COMUNE DI SASSARI

ALLEGATO A

ISTRUTTORIA DELLE OSSERVAZIONI PERVENUTE AL PIANO PARTICOLAREGGIATO DEL CENTRO DI ANTICA E PRIMA FORMAZIONE QUARTIERE LE CONCE

OSSERVAZIONE N.1 – MARROSU-RUSSU - Prot. N. 149397 del 24.09.20

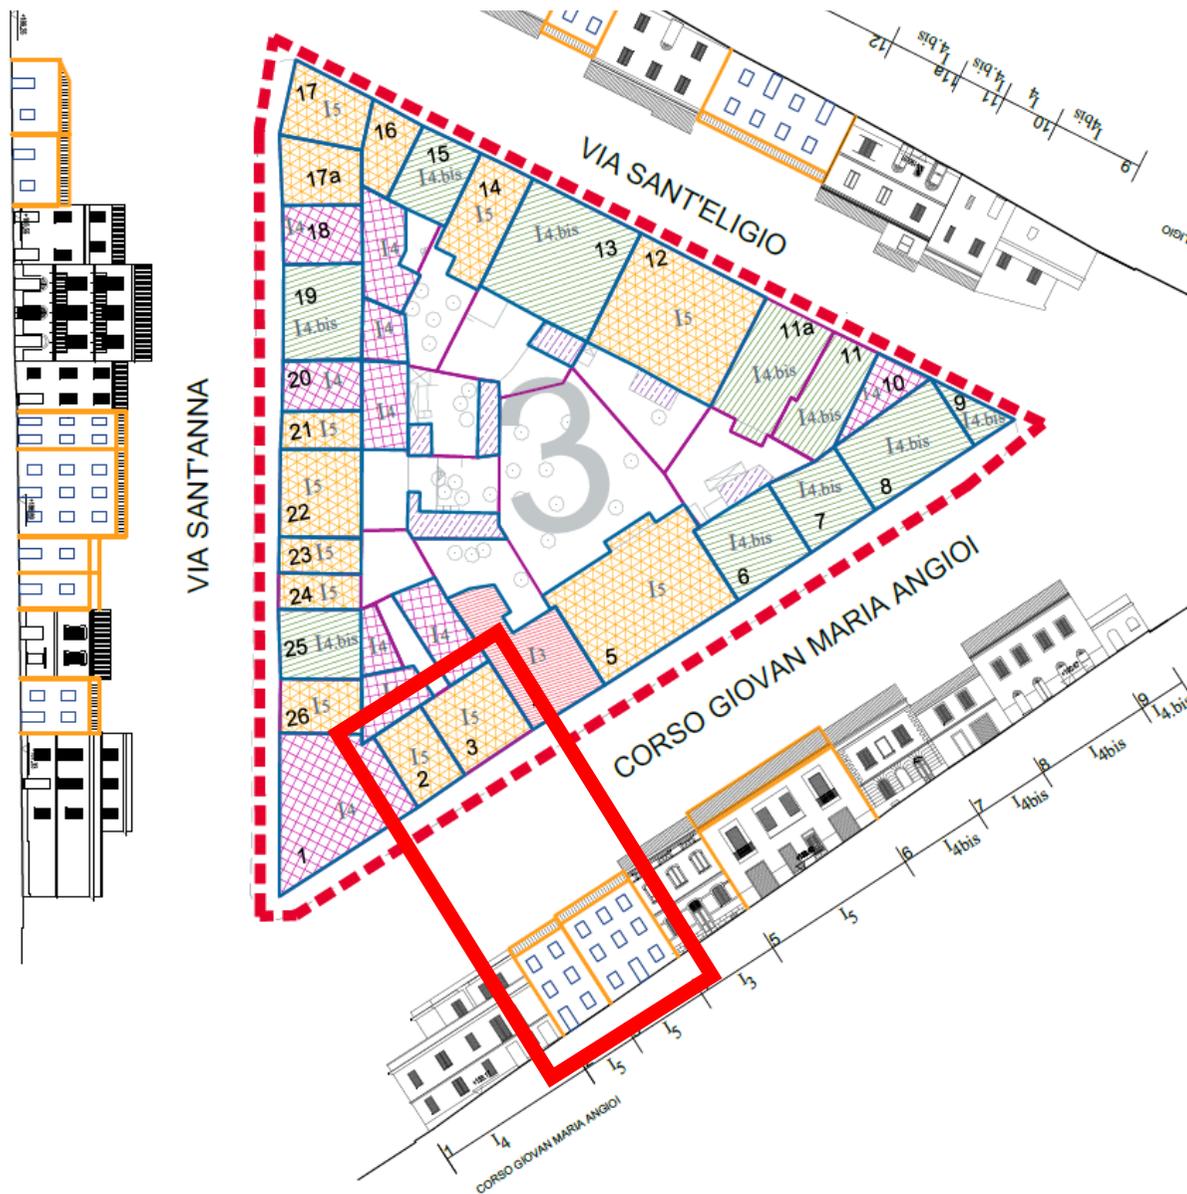
RICHIESTA: Si chiede 1) che si prenda in considerazione di poter allineare in altezza i due fabbricati con quelli adiacenti; 2) che venga rivista la rappresentazione dello stato attuale dell'immobile n.3; 3) la modifica della datazione dell'immobile; 4) l'incremento dell'altezza con possibilità di allineamento all'edificio numero quattro adiacente;

PARERE: L'OSSERVAZIONE E' ACCOLTA. Si tratta di un immobile in forte stato di degrado, e pertanto l'incremento di alcuni parametri contribuirebbe a favorire un auspicabile intervento di sostituzione edilizia: a) l'altezza viene incrementata fino a 9,00 metri, pari a tre piani fuori terra; b) il volume complessivo attribuito all'immobile è pari a mc 585, con incremento di 165 mc rispetto all'esistente, come da elaborato grafico trasmesso dal proponente. L'accoglimento dell'osservazione comporta anche la correzione della Tav.2b1 Epoca di costruzione degli edifici, con la datazione segnalata dall'osservante.

MODIFICHE CARTOGRAFICHE: Vengono modificate le Tav. 3b3 di progetto, e Tav.2b1 Epoca di costruzione degli edifici, con la datazione segnalata dall'osservante.

OSSERVAZIONE N.4 – NUVOLI - Prot. 161945 del 14.10.20

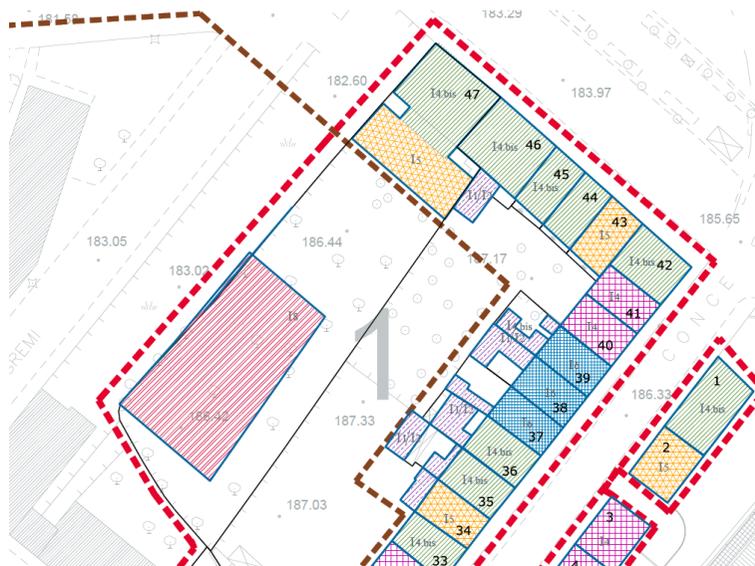
RICHIESTA: Si chiede lo spostamento dell'area di sedime del fabbricato prevista per l'intervento I8 (Nuova costruzione);

PARERE: L'OSSERVAZIONE E' ACCOLTA. Viene previsto lo spostamento dell'area di sedime del fabbricato, nel rispetto delle distanze tra edifici e degli elementi vegetali di pregio esistenti. Con la modifica proposta i dati volumetrici di Piano rimangono inalterati, lasciando immutate le scelte del piano e il carico urbanistico.

MODIFICHE CARTOGRAFICHE: Vengono modificate le Tav. 3a – planimetria con zonizzazione categorie di intervento, Tav. 3b1 - Profili di progetto isolato 1
